2025-9-4 更改要求

以上更改要求,总结

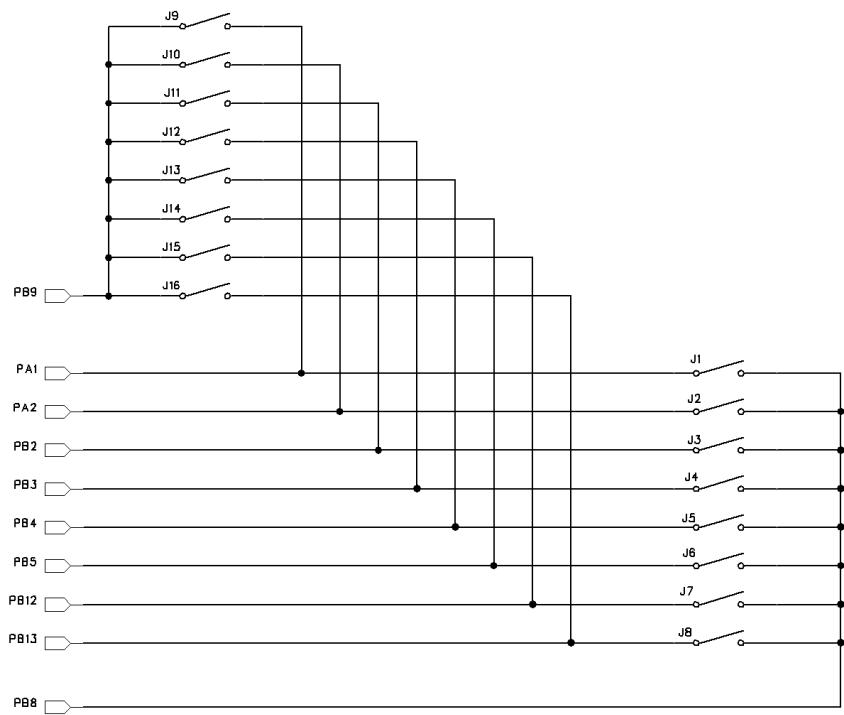
7,硬件更改

重发,改正PB2,PB3
